嘉磐惠文

10 樓 B 戶

客戶工程變更單

B戶 地坪材質範圍示意平面圖

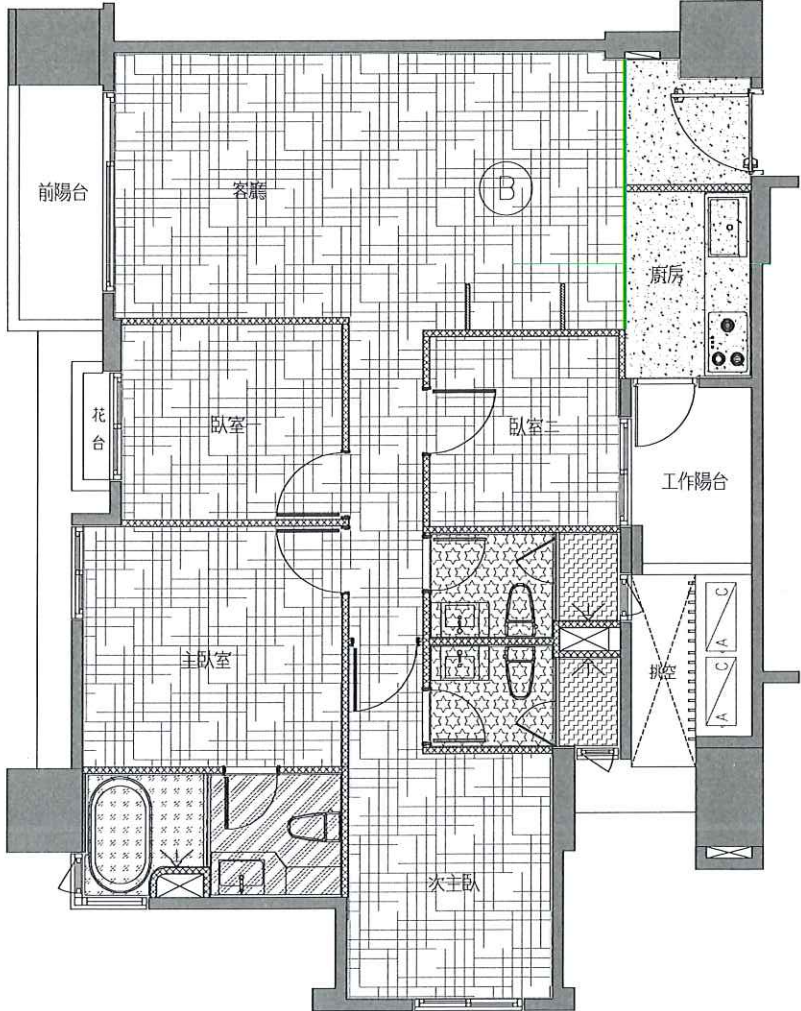
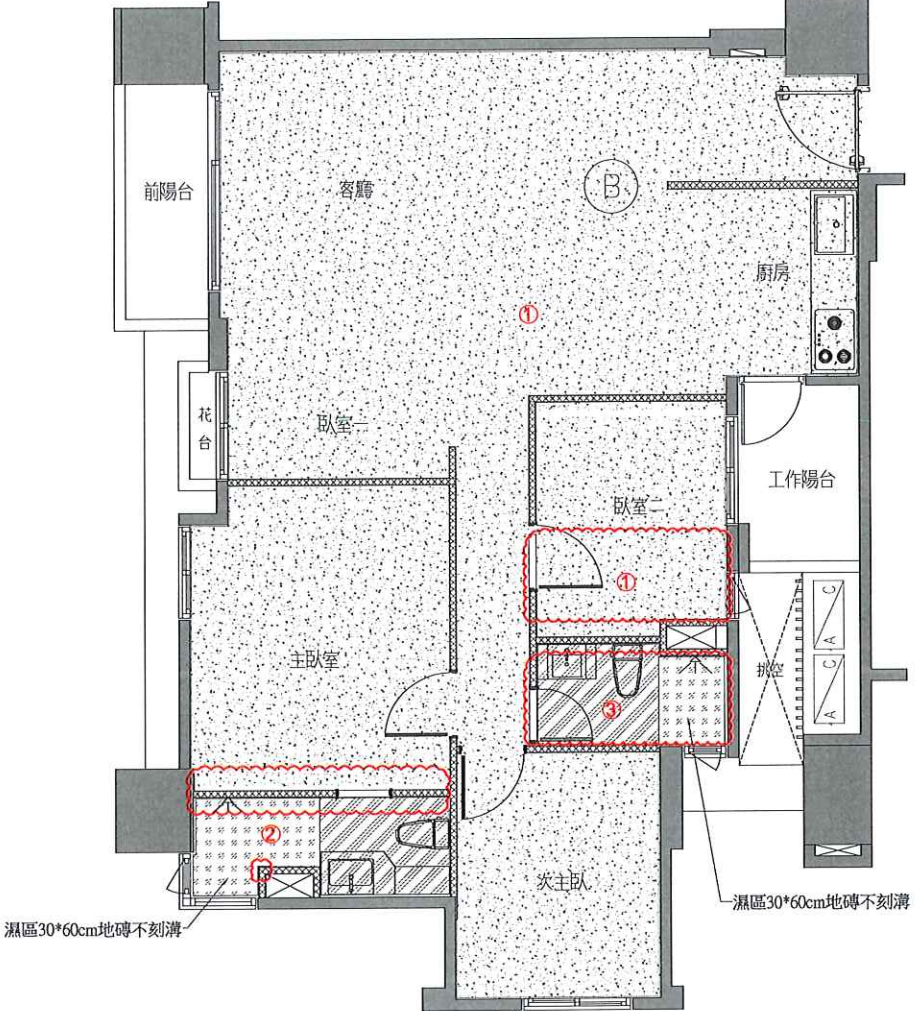
1.浴室外地坪(含變更後廁所空間)變更，包含：

- a.木地板追減
- b.玄關地磚追加 (全屋地磚)
- c.降躁範圍追加
- d.樓上層客浴整間、主浴整間降躁追加

2.主浴變更，包含：

- a.溼區地坪不刻溝
- b.馬賽克變更浴室壁磚
- c.管道間變更壁磚加工費追加

3.次主浴變更，包含：

- a.地壁磚變更主浴地壁磚 (溼區地坪不刻溝)

4.客浴地磚追減

濕區30*60cm地磚不刻溝

B戶 插座及弱電位置示意平面圖

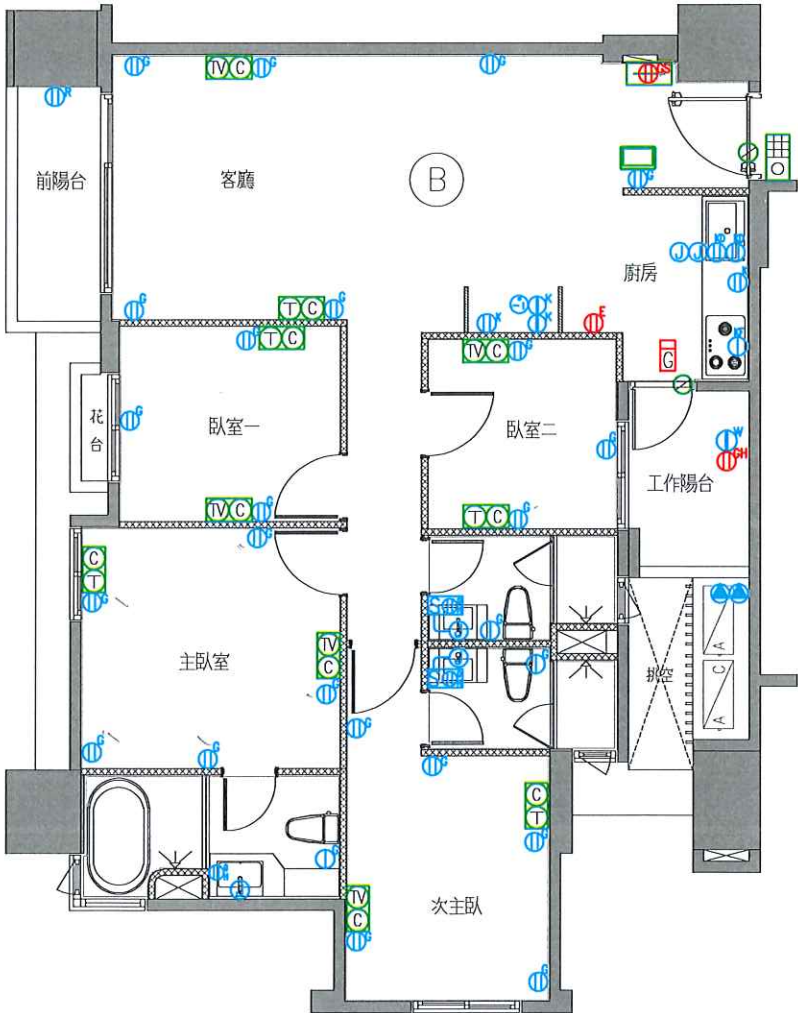
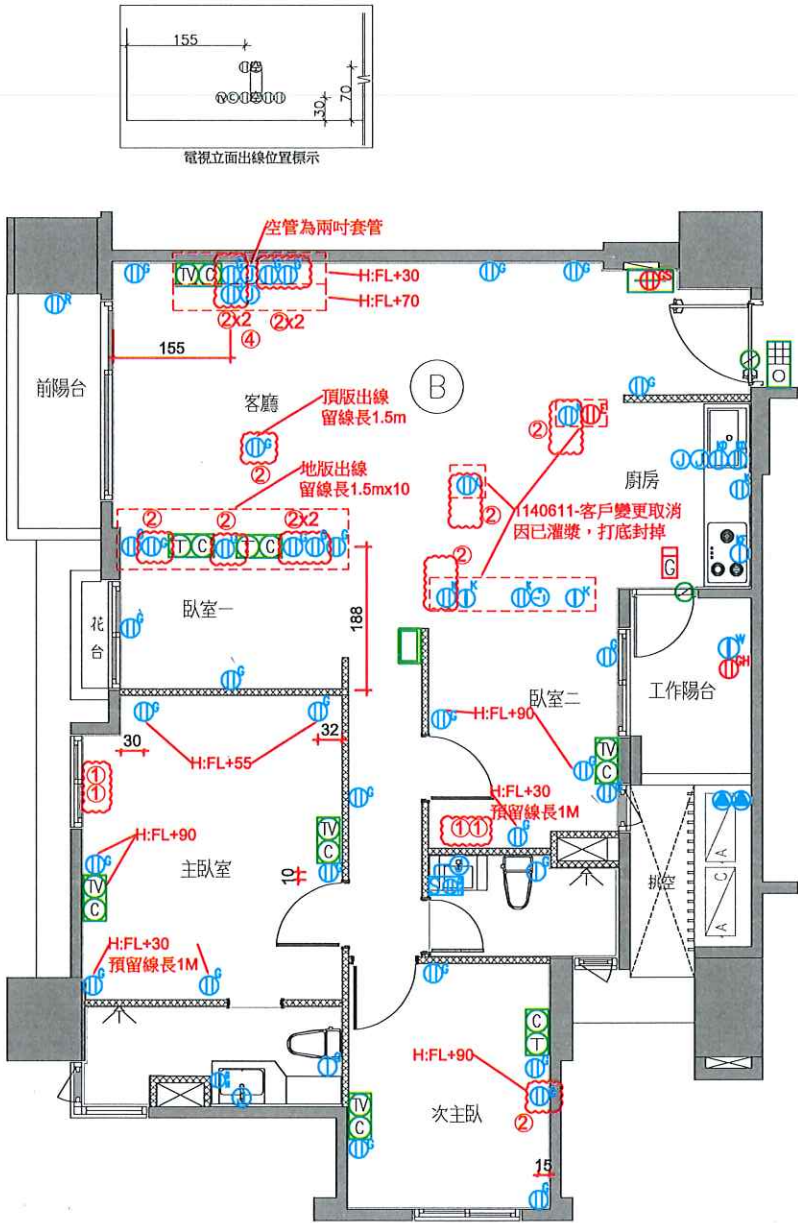
- 1.弱電變更
- a.(T)追減x2
- b.(C)追減x2
- 2.110V插座追加x13
- 3.迴路追加x2
- 4.空管追加x1組
- 5.對講機移位
- 6.預留線長1.5m追加x12

※ 1140611-客戶變更取消插座，因已施作且灌漿了，故打底封掉，但新增插座費用依然收費。

B戶 電燈開關及迴路示意圖(套上層樑)

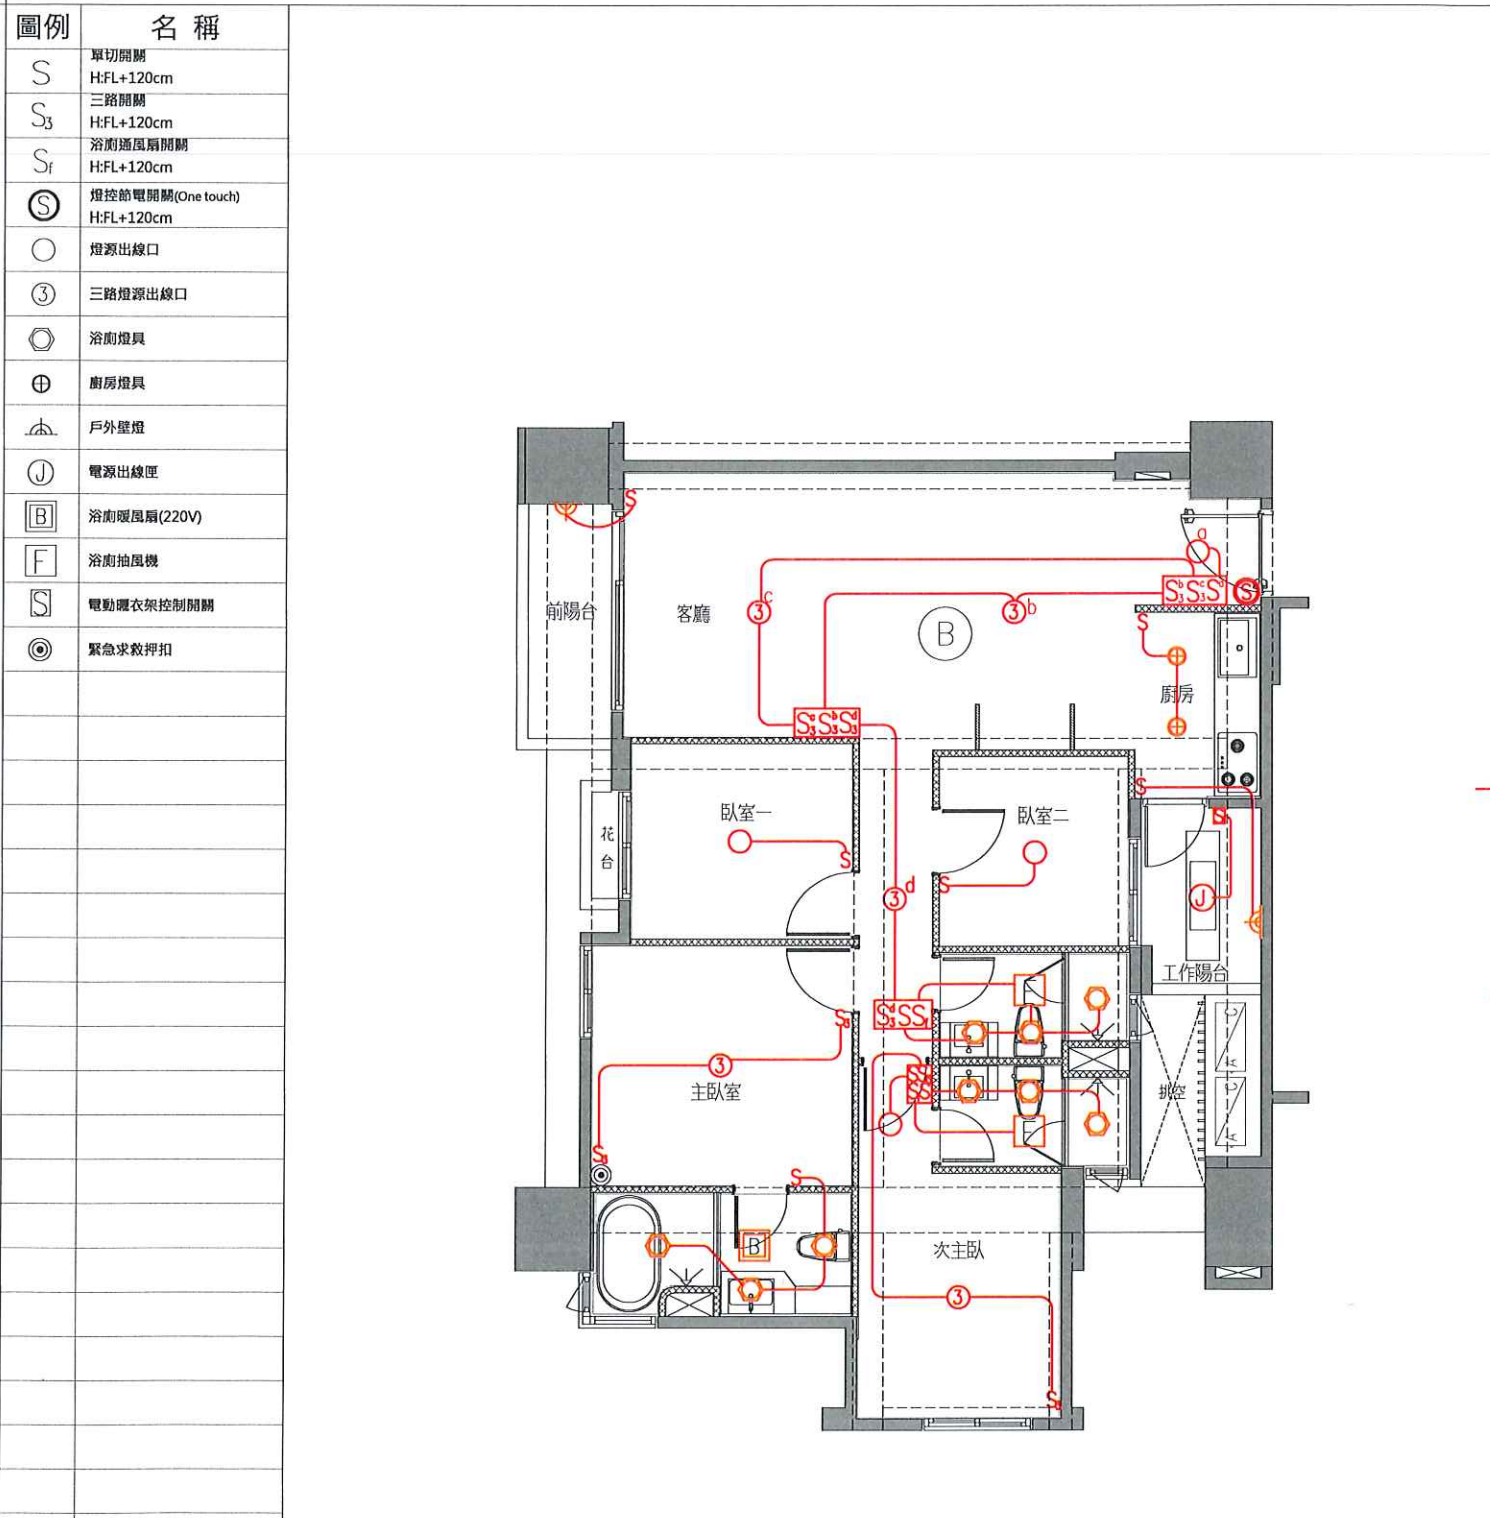
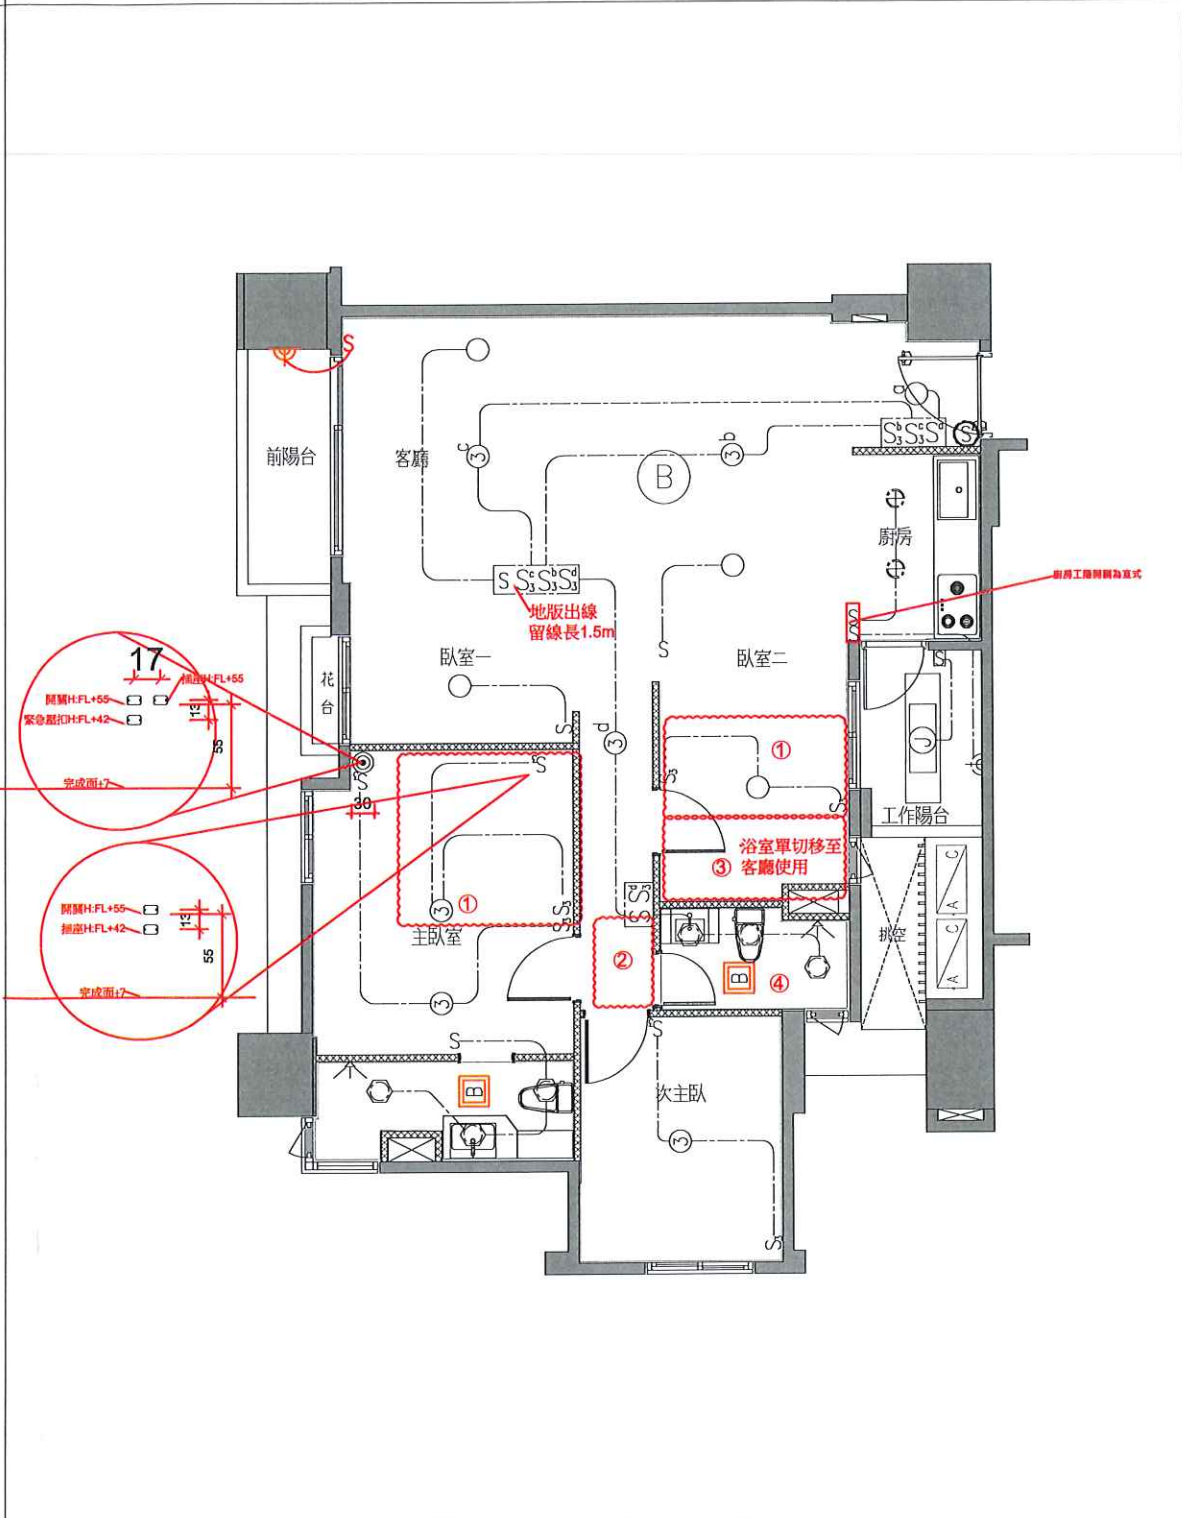
- 1.雙切開關追加x2
- 2.單切開關追減x1
- 3.客浴變更，包含：
 - a.單切開關移到客廳使用
 - b.燈具追減x3
 - c.抽風機追減x1
- 4.次主浴換氣扇變更暖風機(220V專迴追加)

※全室內開關為橫式
※廚房工陽開關為直式

B戶 排水示意平面圖(套下層樑)

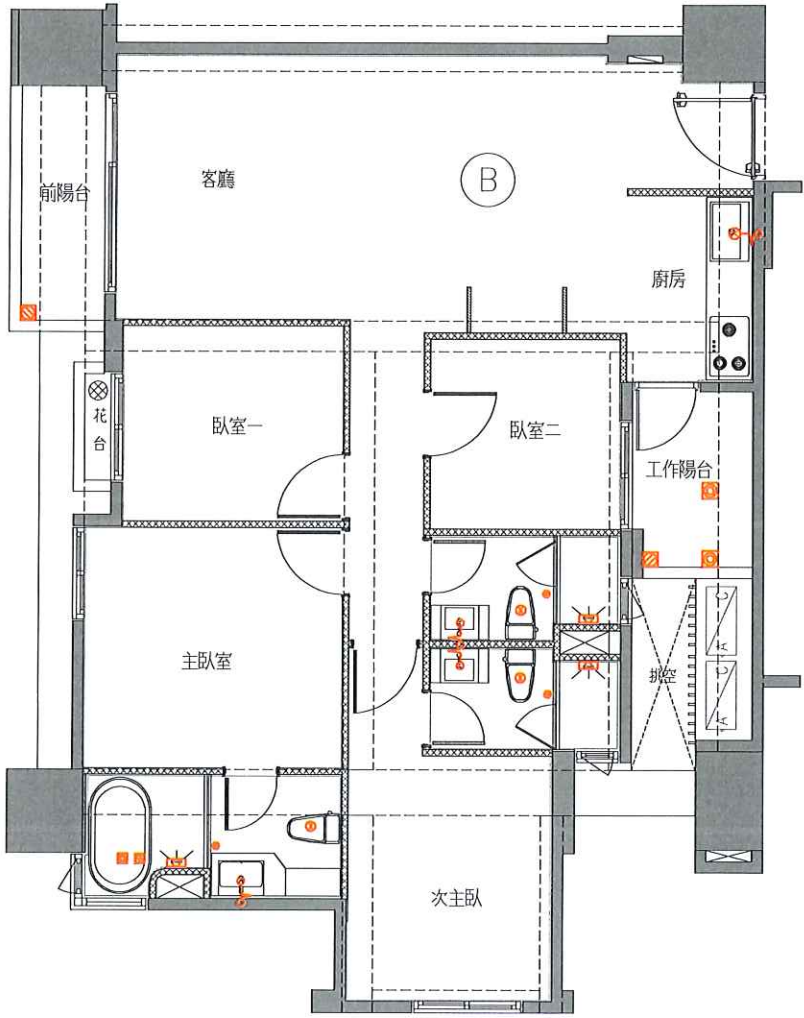
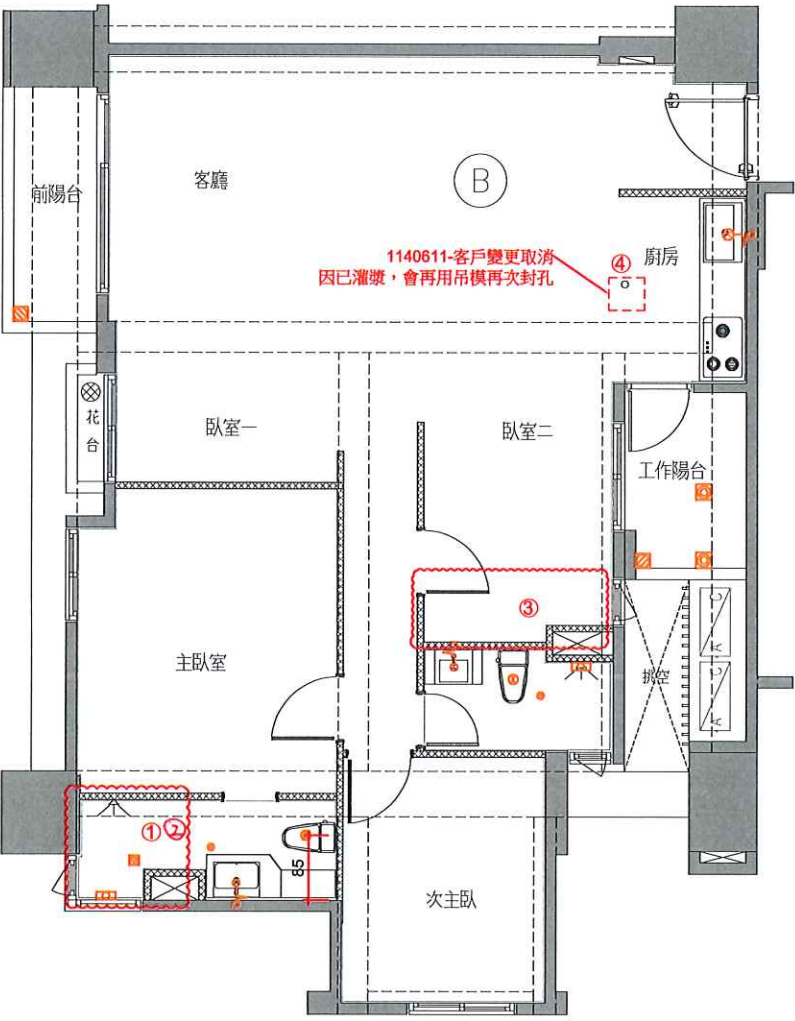
- 變更事項記錄：
- 1.主浴浴缸(含給水、開關、排水)追減
 - 2.主浴淋浴排水移位
 - 3.客浴排水追減x3
 - 4.廚房給水追加x1
- ※1140611-客戶變更取消插座，因已施作且灌漿了，會再用吊模再次封孔，但新增的費用依然收費。

B戶 冷氣套管及排水位置示意圖(套上層樑)

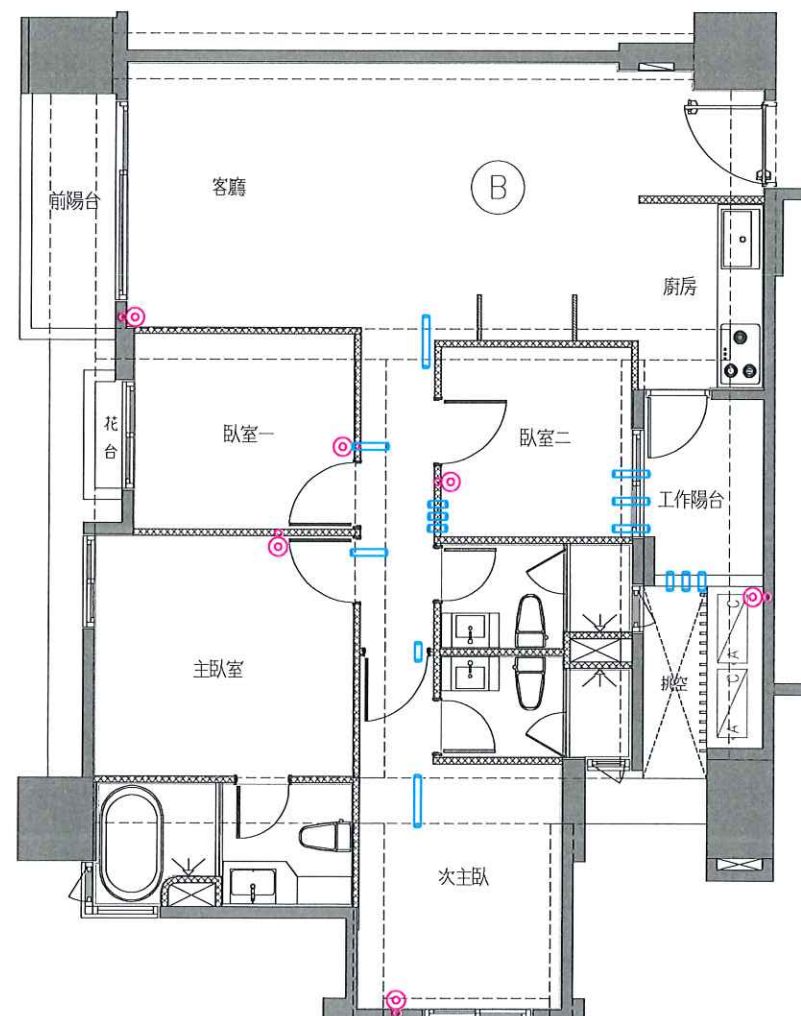
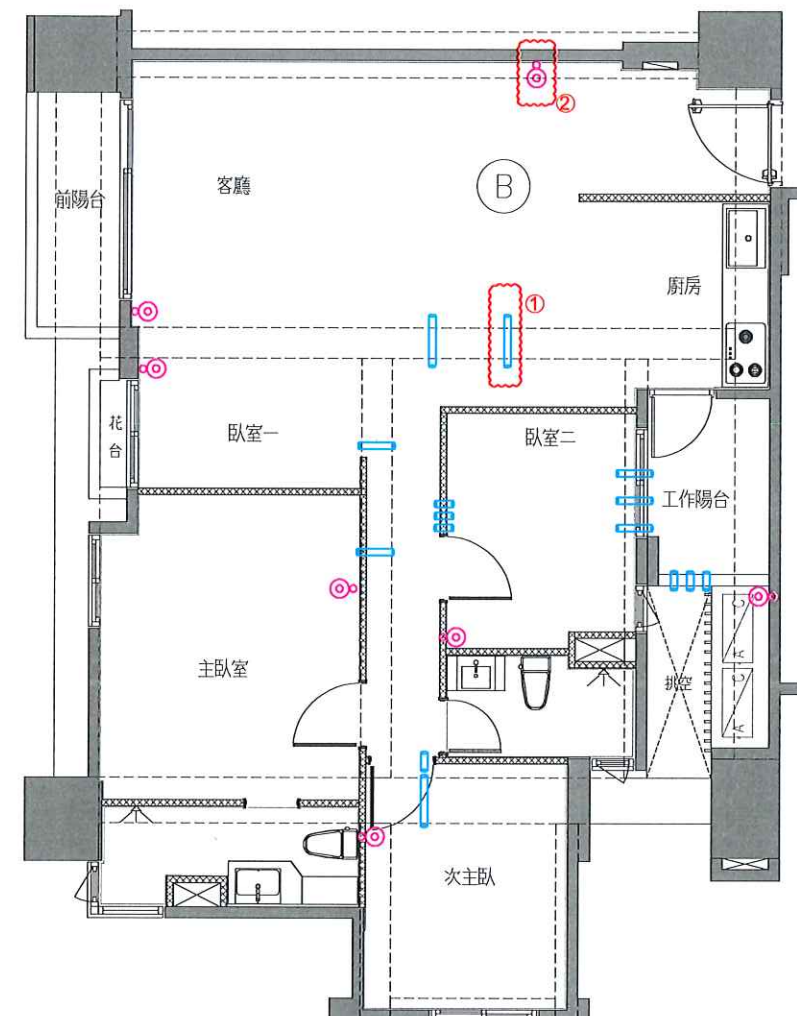
1. 套管追加x1
2. 冷氣排水追加x1
- 3.
- 4.
